荆东安置房及周边附属配套工程（安置房）建筑方案设计 方案变更

建设单位：三明市三元区城市建设投资有限责任公司
设计单位：福建一建集团有限公司

9#楼屋面层平面图

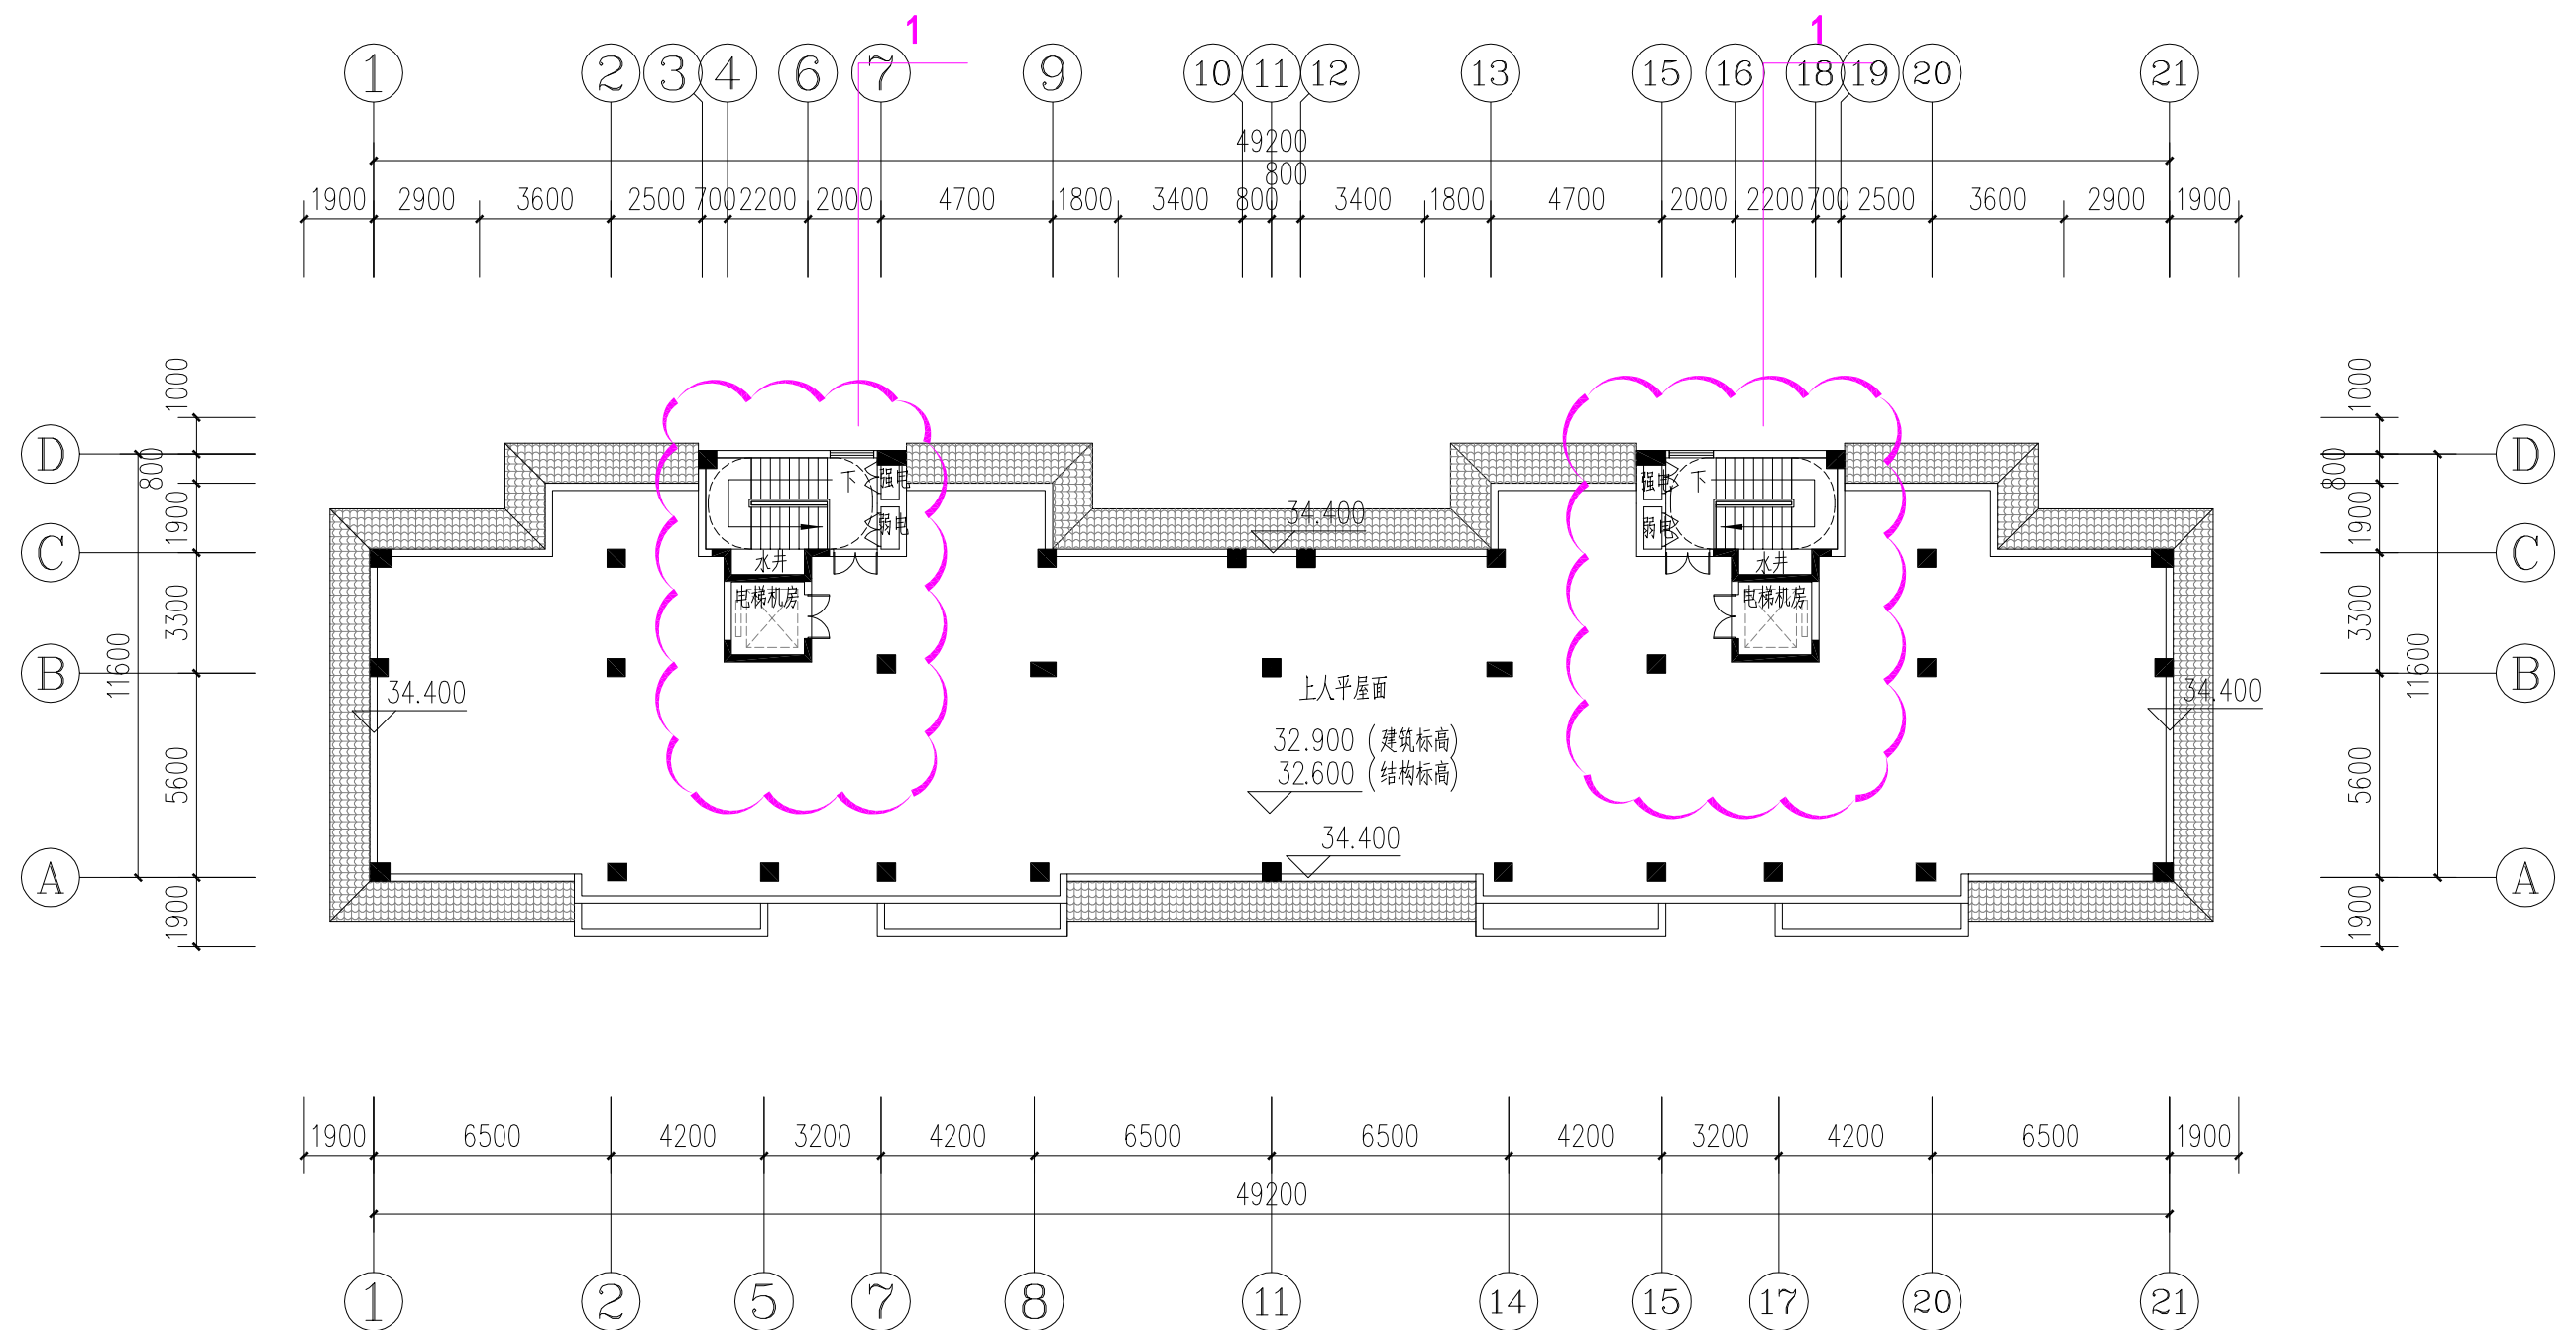
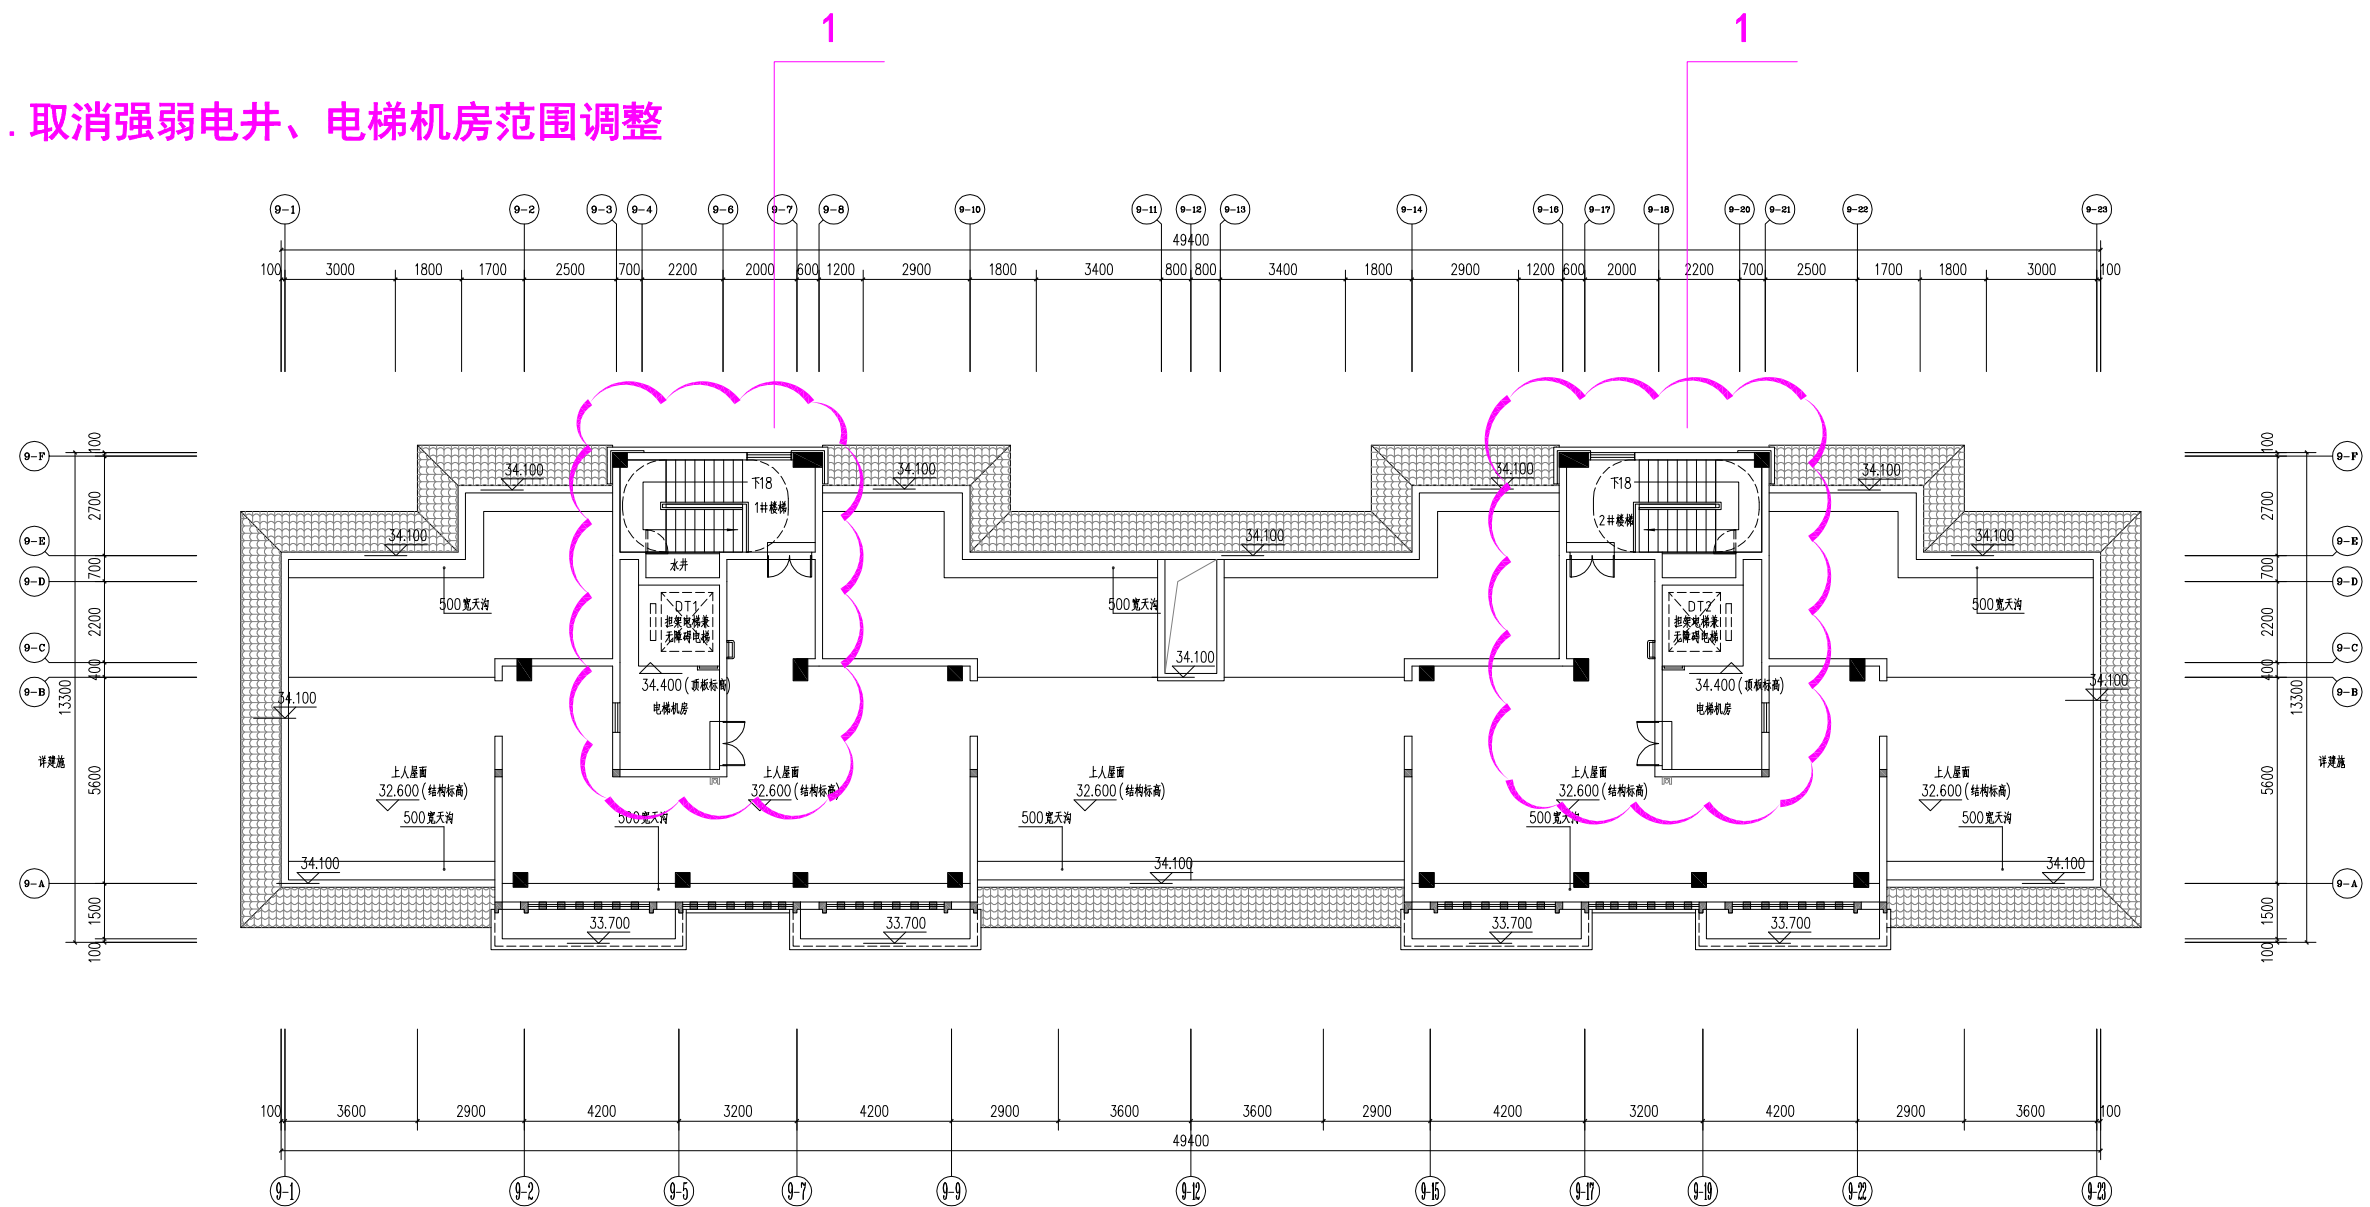
1. 取消强弱电井、电梯机房范围调整
